SERVICE INFO

VAG 向けテンショナープーリーの視覚的差異

画像 1：軌道輪の塗装の改良 — 品目番号 531 0524 30 の例

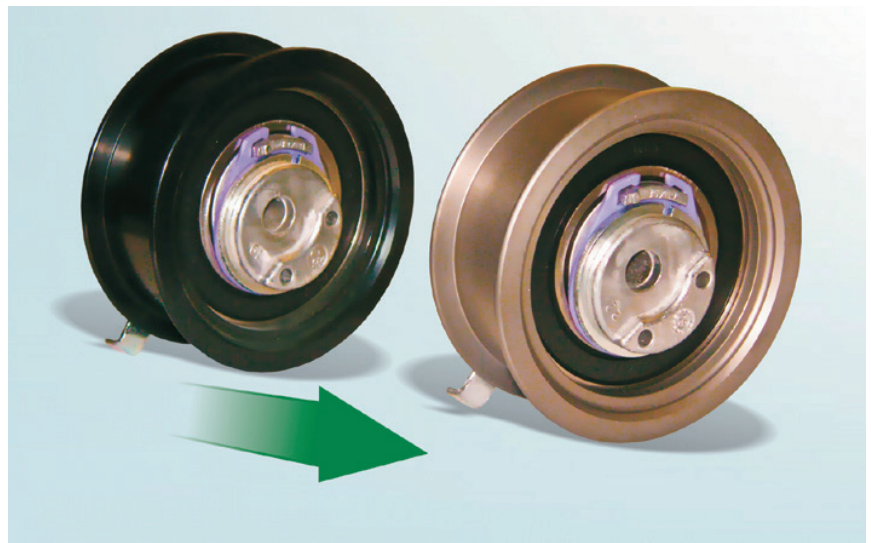
製品を向上する継続的な取り組みの一環として、上記のテンショナープーリーの駆動輪の塗装が変更されました。新しい表面は以前の仕様よりも耐久性が向上しています。

移行期間中は、両方の仕様が混在することがあります。どちらのバージョンも技術仕様を満たしており、制限なしで使用できます。
